DODATEK č. 3
ke SMLouvě o dílo č.379/2023

- 1.1. Objednatel a zhotovitel spolu uzavřeli dne 13. 02. 2024 smlouvu o dílo č. 379/2023, když předmětem této smlouvy o dílo jsou stavební práce „**Navýšení kapacity ZŠ Na Výsluní**“ a dále uzavřeli dodatek č. 1 dne 8. 07. 2024 a dodatek č. 2 dne 30. 10. 2024 (dále společně jen jako „SoD“).
- 1.2. Smluvní strany se dohodly v souladu s ust. § 222 odst. 4, 5 a 7 zákona č. 134/2016 Sb., o zadávání veřejných zakázek, ve znění pozdějších předpisů (dále jen „ZZVZ“), na úpravě předmětu Smlouvy o méněpráce a vícepráce podrobně specifikované v příloze č. 08 Smlouvy (Změnové listy č. 10 - 21, přičemž se jedná o změny, které nemění celkovou povahu veřejné zakázky a které byly vyvolané v průběhu realizace veřejné zakázky. Předmětné méněpráce a vícepráce jsou vyčísleny právě ve Změnových listech č. 10 - 21).

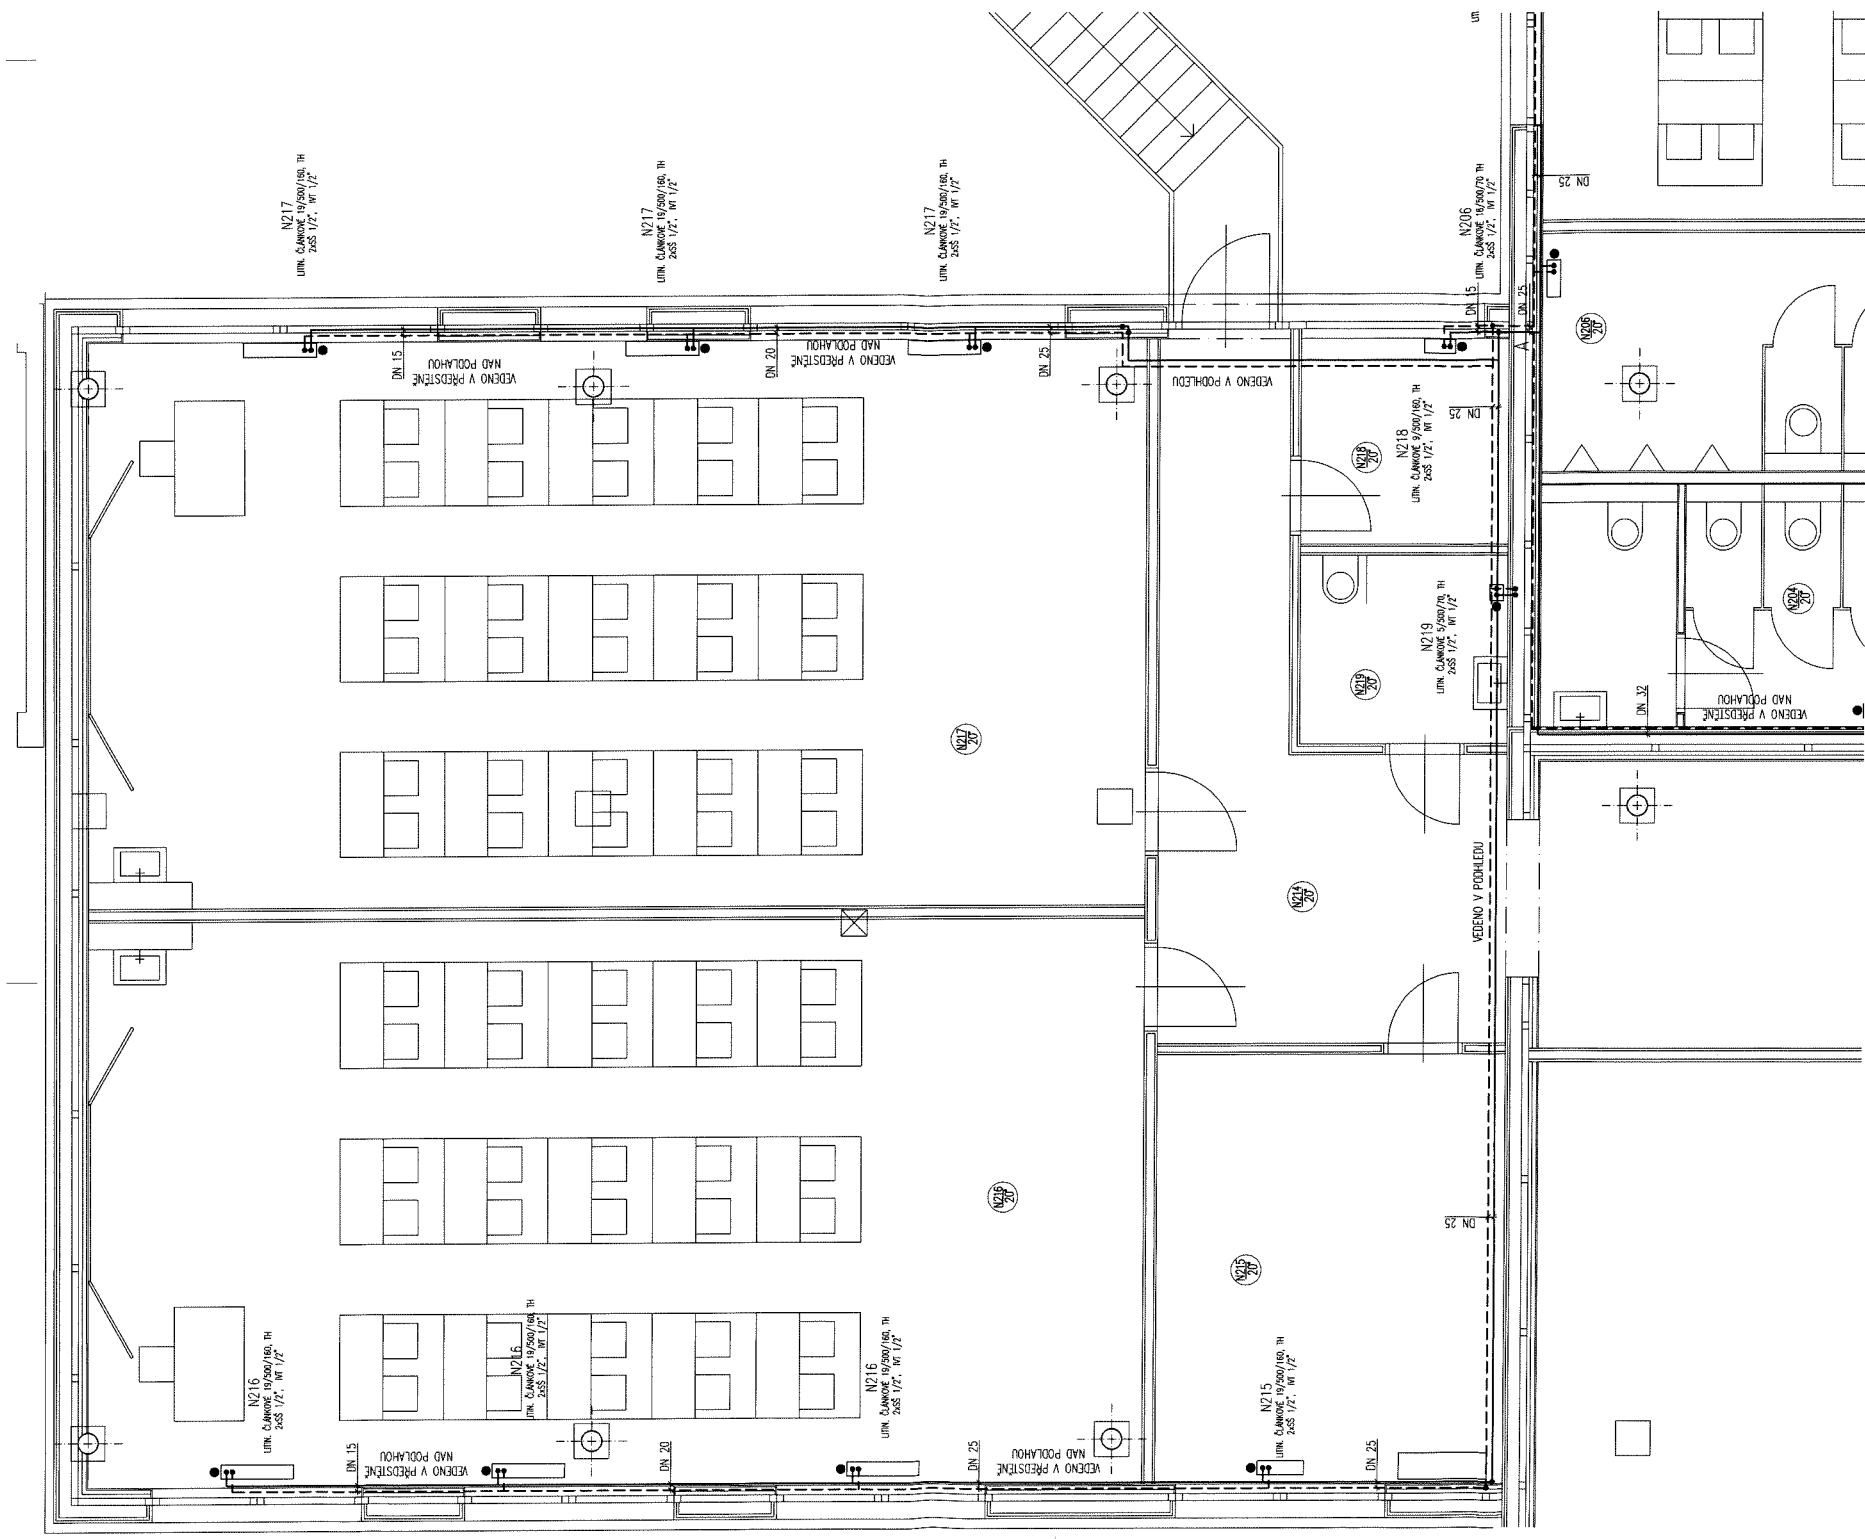
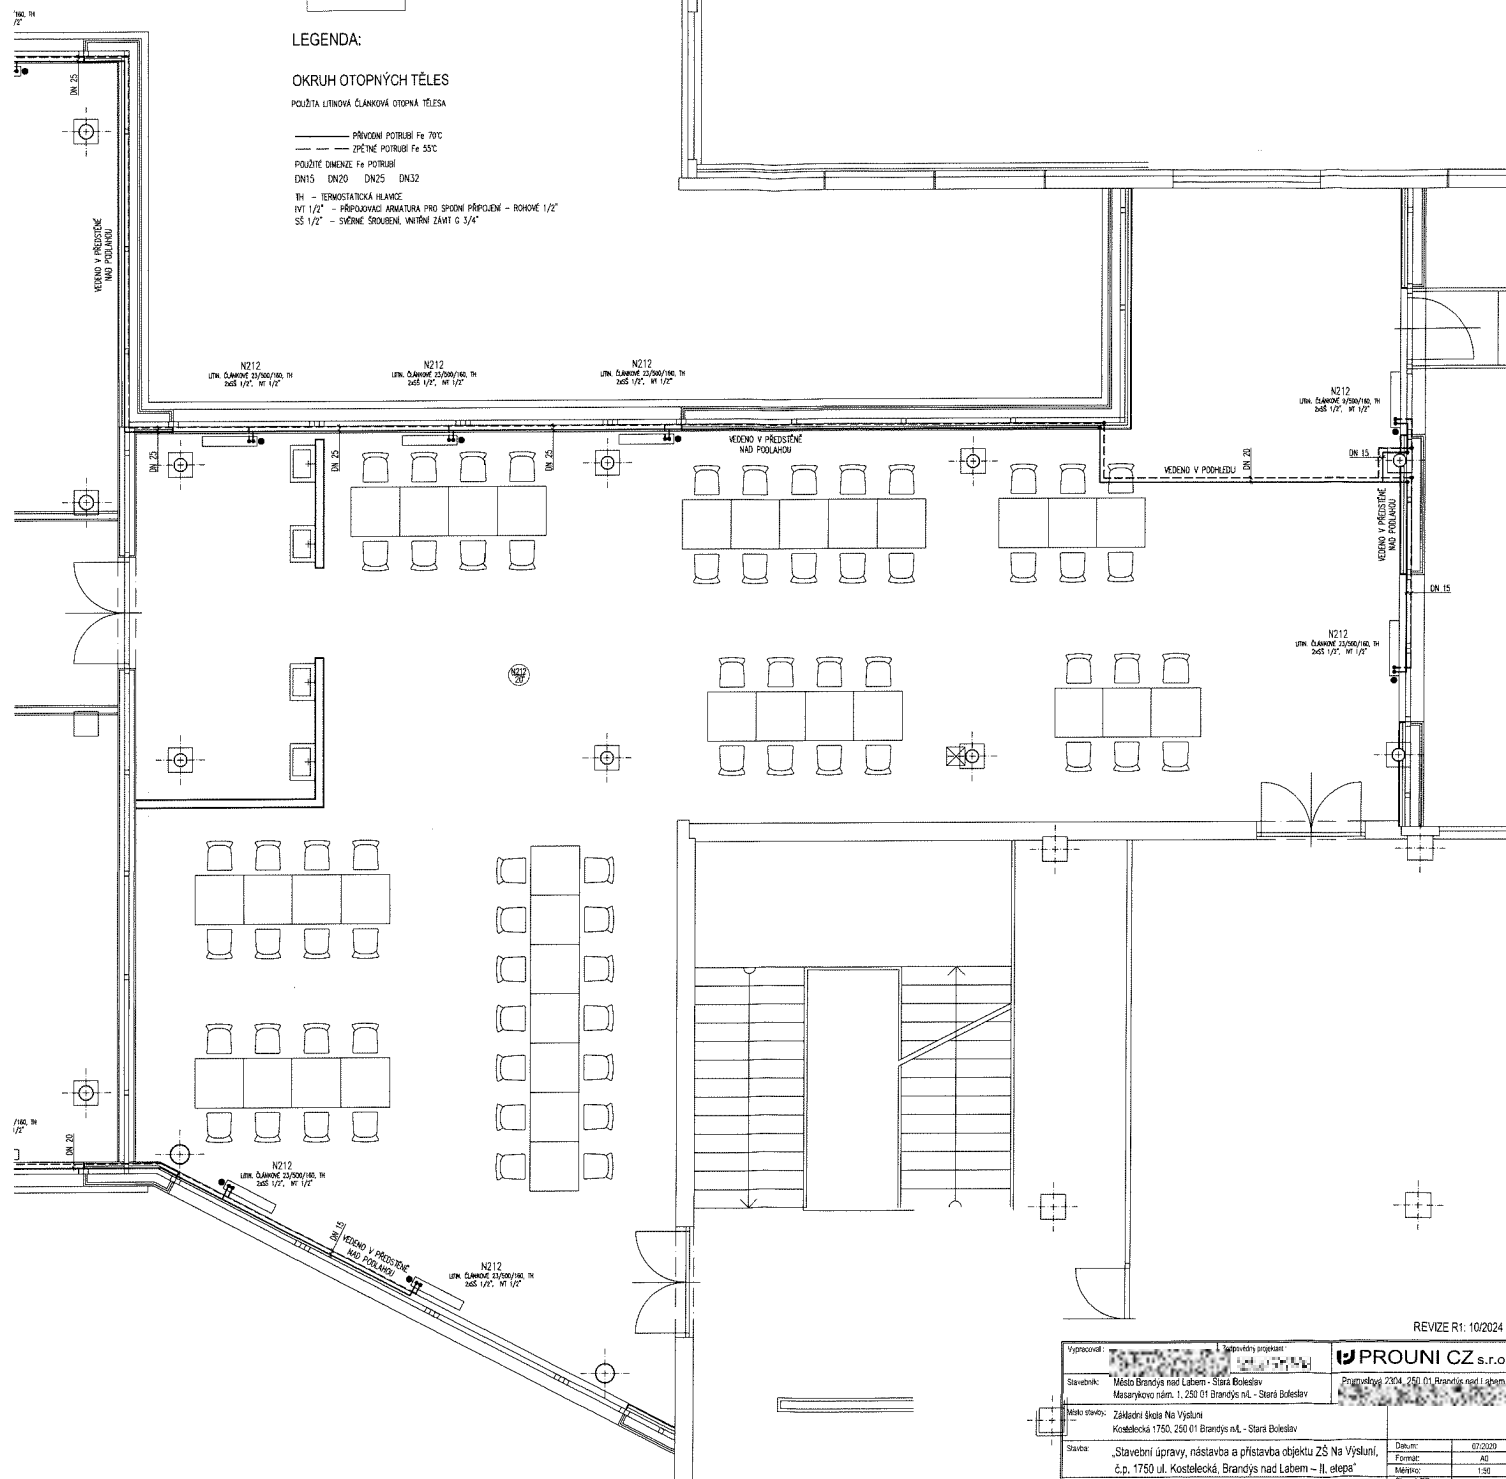
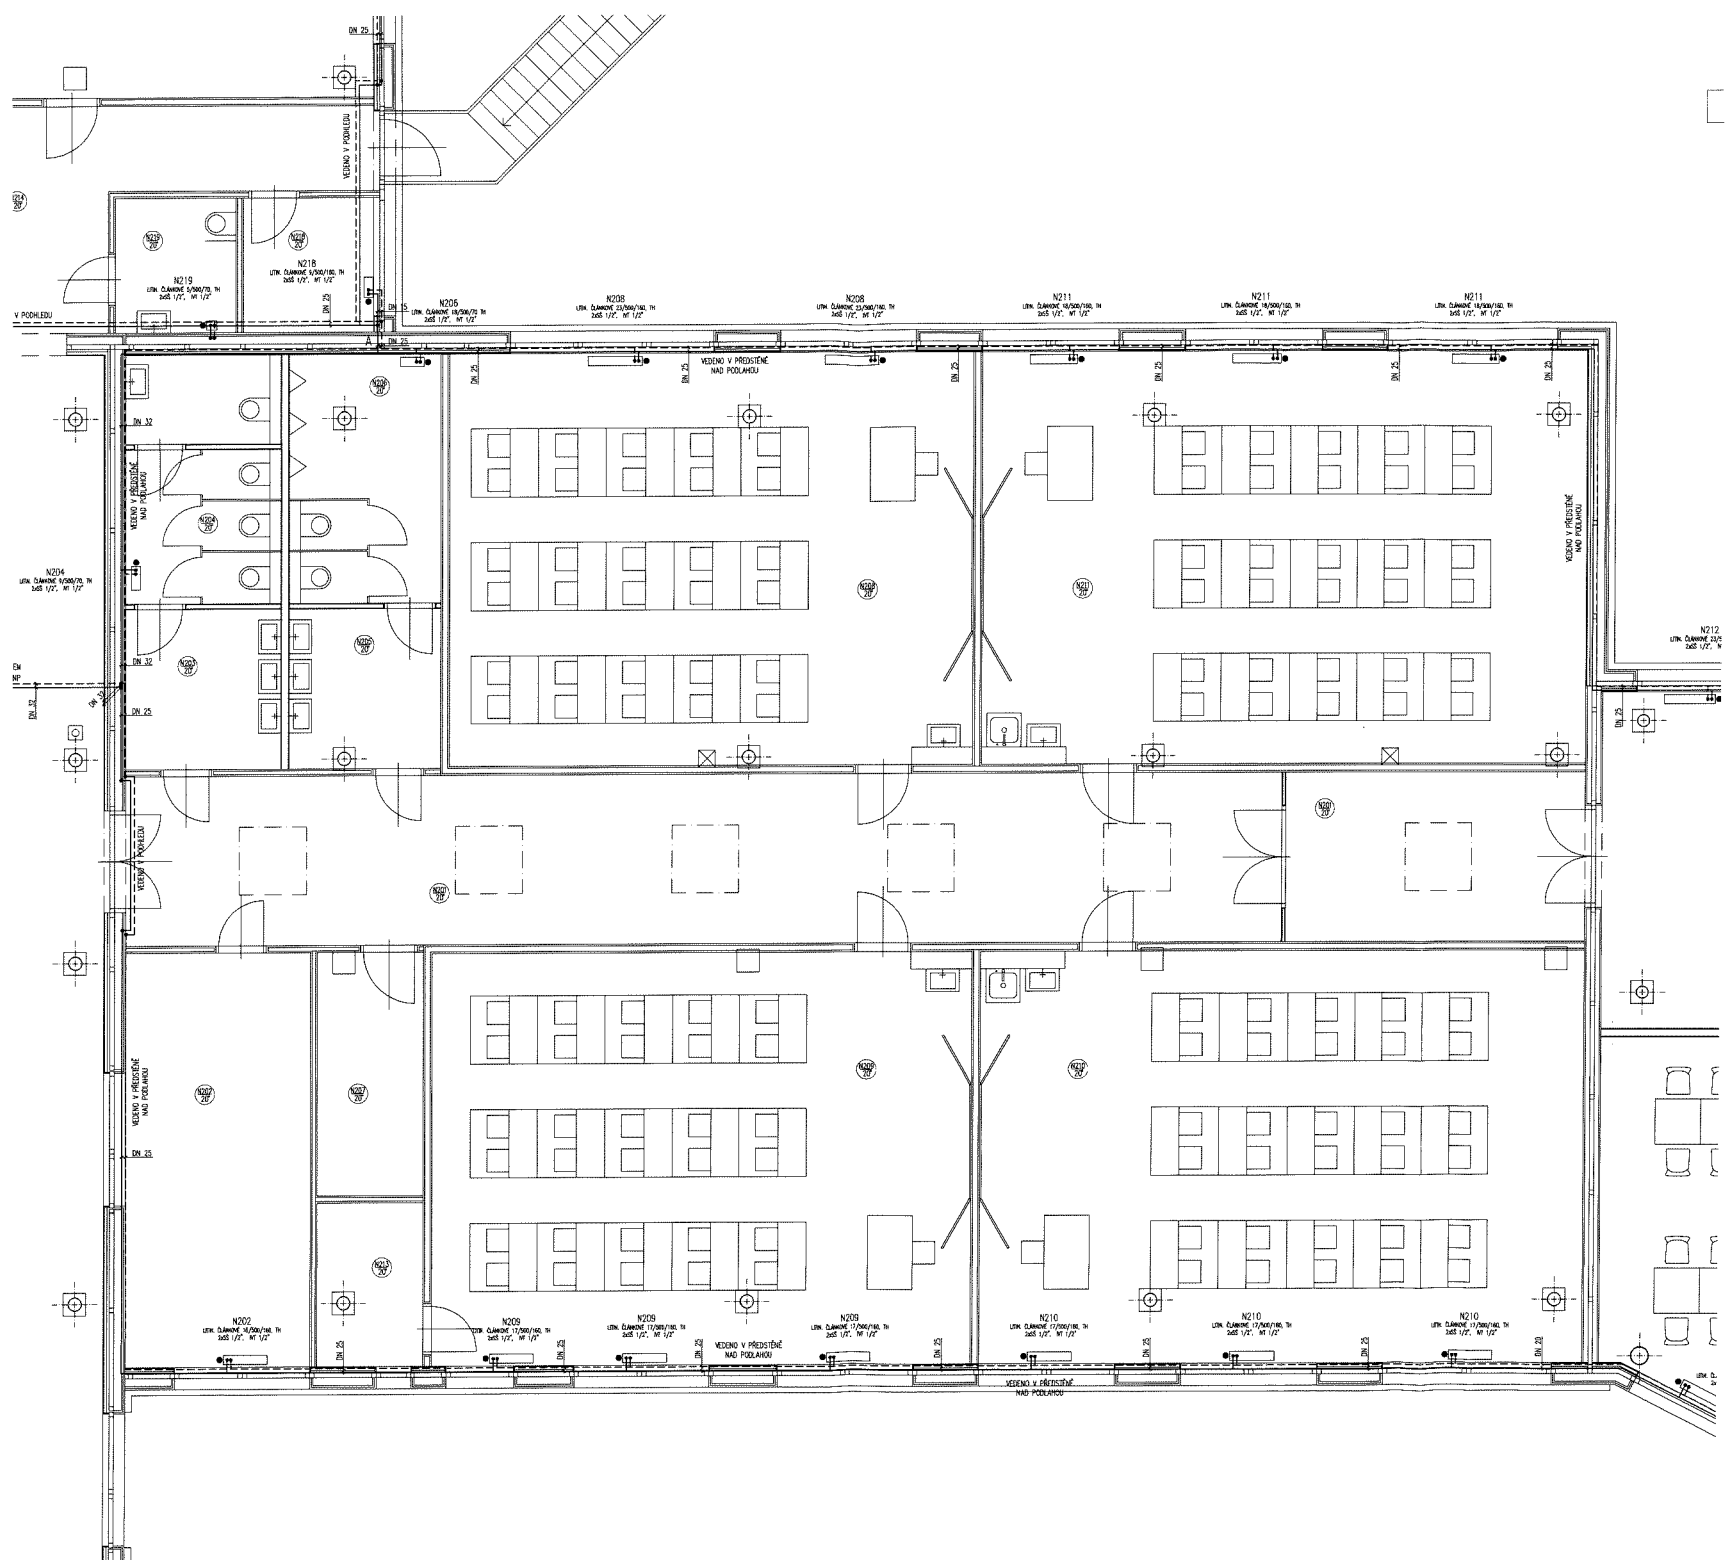
Změnový list číslo:		16																												
Identifikace zhotovitele:	Auböck s.r.o. Sídlo: Poříčí 247, 37382 Boršov nad Vltavou IČ 26089785																													
Identifikace objednatele:	Město Brandýs nad Labem–Stará Boleslav Sídlo: Masarykovo náměstí 1/6, 250 01 Brandýs nad Labem–Stará Boleslav IČ: 00240079																													
Název akce:	„Navýšení kapacity ZŠ Na Výsluní“,																													
Počet příloh:	5	Počet stran příloh:	6																											
Předmět změny:	Přepočet radiátorů objekty SO 01 a P2																													
Podrobný popis změny: V PD byl navržen typ radiátoru litinového typ 500/70. Bylo zjištěno, že dostupnost tohoto typu článku na trhu je nedostatečná. Bylo proto přistoupeno k přepočítání topného výkonu na litinový radiátor typů 500/160. Toto bude řešeno v objektech SO 01 nástavba a v objektu P2 přístavba šaten. Současně se ukázalo, že tato záměna povede k finanční úspoře. ZL obsahuje Technické listy nahrazovaných a nových položek.																														
Zdůvodnění změny: Navržené změny nemohl zadavatel předvídat a nemění celkovou povahu díla. Změny zcela reflektují původní návrh stavby a nebudou mít vliv na jeho konečné užívání a funkčnost, a pro jejich realizaci budou použity původně navržené materiály.																														
Vazba na § 222 zákona č. 134/2016 Sb., o zadávání veřejných zakázek: <i>Nejedná se o podstatnou změnu závazku ze smlouvy na veřejnou zakázku v souladu s § 222,</i> ☐ odst. 4 ☐ odst. 5 ☐ odst. 6 ☒ odst. 7																														
Stanovisko projektanta: Souhlasím s navrženými změnami.																														
Ocenění změn:
